# INTEGRAZIONI

**per procedura di Screening relativa al  
progetto di**

**RISTRUTTURAZIONE IMPIANTISTICA  
AZIENDALE**

**Domanda di Procedura di Screening  
L.R. 4/2018 - D.Lgs. 152/06 e succ. modif.**

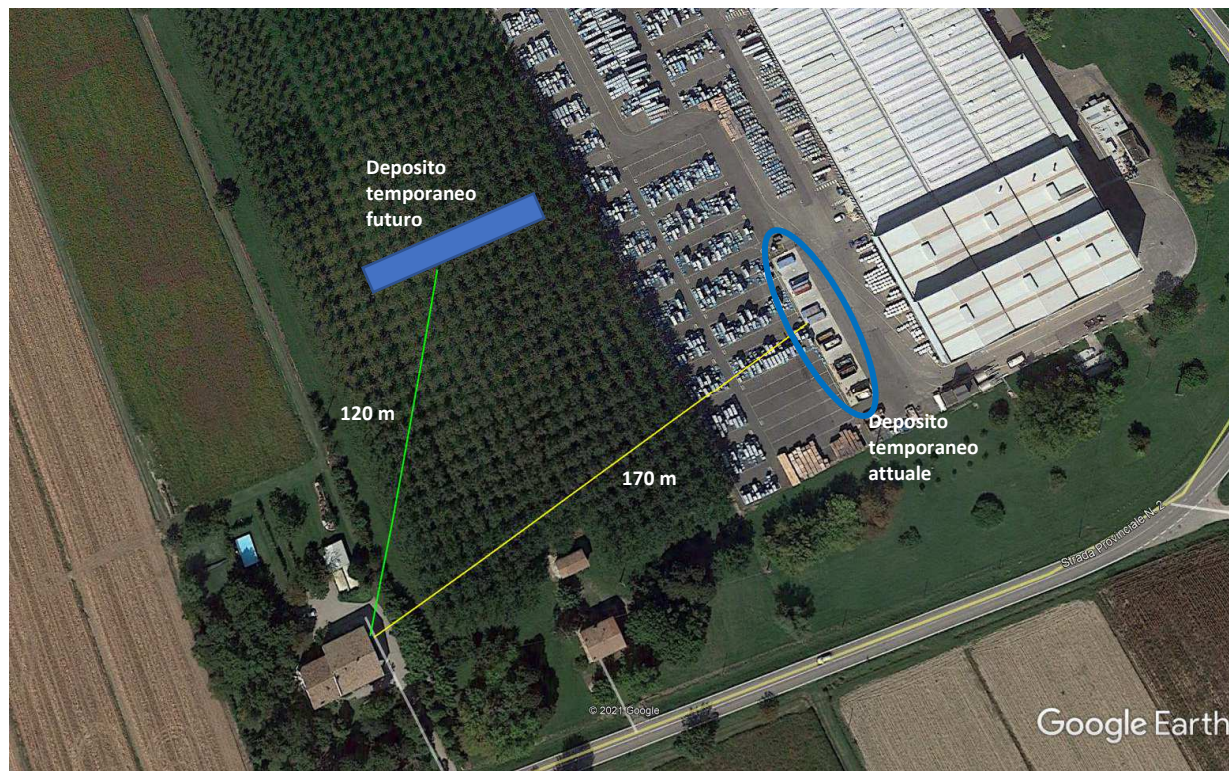
Nel documento previsionale di impatto acustico (Allegato 10) veniva indicata una distanza di circa 130 m tra il recettore R1 e lo stabilimento, e tale distanza ci sembra corretta in quanto è quella minima tra il recettore R1 e lo spigolo sud dei fabbricati.

Per quanto riguarda l’area cortiliva futura tra il recettore R1 e lo stabilimento, non è prevista nessuna attività di deposito o movimentazione merci, in quanto la stessa area al momento rimane in disponibilità dell’azienda come area non operativa ad eccezione dell’attività di deposito temporaneo dei rifiuti (analoga a quella già esercitata attualmente ad una distanza di circa 170 m) come indicato nella *Planimetria delle emissioni e degli impianti* già trasmessa, e che si individua di seguito.

L'area di deposito rifiuti verrà quindi spostata nella nuova posizione indicata a circa 120 m dal recettore.

Il contributo di tale attività non era stato considerato nel previsionale acustico in quanto considerato non significativo vista la breve durata e la tipologia di attività e visto che l'attività viene già effettuata, anche se in situazione futura si può stimare un incremento di movimentazioni e una riduzione della distanza (da 170 m a 120 m) tra le sorgenti acustiche e il recettore.
